Keuringsverslag van een elektrische laagspanning- en zeer lage spanningsinstallatie

NIET CONFORM

Straatnaam	Ambachtstraat
Huisnummer	16
Busnummer	
Postcode	9000
Gemeente	GENT
Land	België

Controlebezoek van een huishoudelijke installatie volgens (KB 08/09/2019) - AREI Boek 1- 6.5. en 4.2.4.3.

Afbeelding schakel- en verdeelbord:

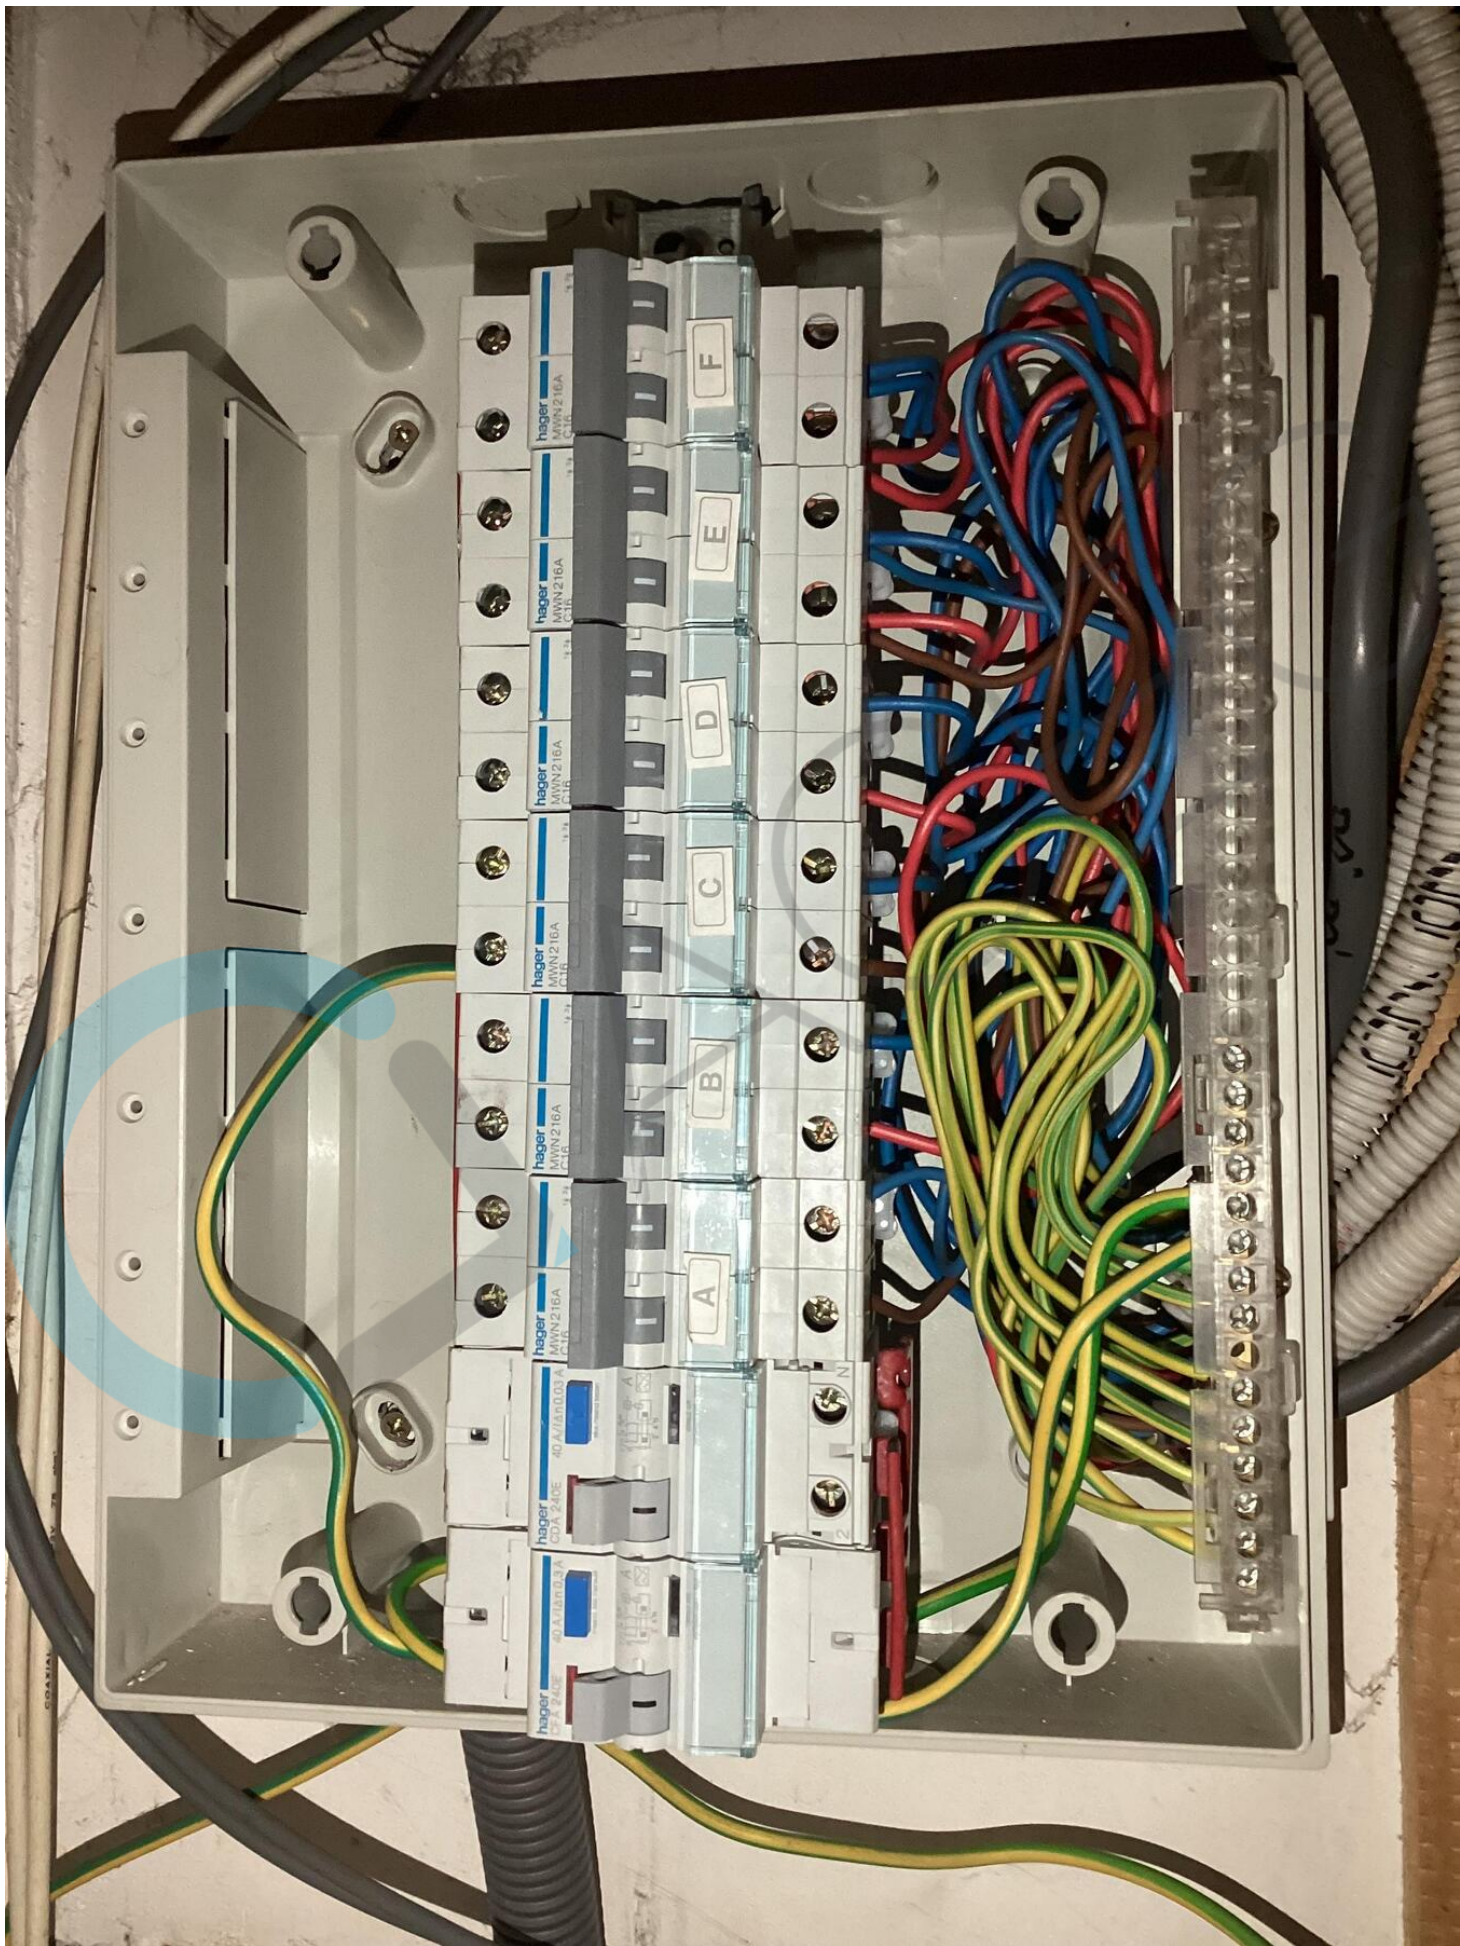
- I1.01 Eéndraadschema van de installatie is niet aanwezig. (Boek 1 Afdeling 2.12 - 2.13 en 3.1.2 en 9.1.2)
- I1.03 Situatieschema van de installatie is niet aanwezig. (Boek 1 Afdeling 2.12 - 2.13 en 3.1.2 en 9.1.2)

- I2.04 De spreidingsweerstand is groter dan 30 Ohm en kleiner dan 100 Ohm, maar de aanvullende maatregelen met betrekking tot de differentieelstroombeschermingsinrichtingen zijn niet uitgevoerd. (Boek 1 Onderafdeling 4.2.3.2. en 5.4.2.1.)

- I5.01 De aanduiding van de stroomkringen en/of apparatuur, aansluitklemmen, enz dient aangebracht of vervolledigd te worden. (Boek 1 Onderafdeling 3.1.3.1. en 3.1.3.3.A. en 5.1.6.1)

- I5.14 De nominale spanning dient duidelijk vermeld te worden op een oordeelkundig gekozen plaats. (Boek 1 Onderafdeling 3.1.3.3.)
- I9.03 Loshangend elektrisch materieel dient degelijk bevestigd te worden. (Boek 1 Afdeling 1.4.1. & 1.4.2)

- N22 De elektrische installatie is grondig na te zien en conform te maken volgens de voorschriften van het AREI boek 1.
- N23 Alle differentieelstroombeschermingsinrichtingen werden getest en in orde bevonden.

- N29 Op moment van controle konden wij geen aardingsmeting uitvoeren volgens de wettelijk voorgeschreven manier, een vereenvoudigde meting werd tijdelijk uitgevoerd. Men dient een degelijke meting uit te voeren om een definitief standpunt in te nemen over de aardingsweerstand. De waarde van de vereenvoudigde meting is:
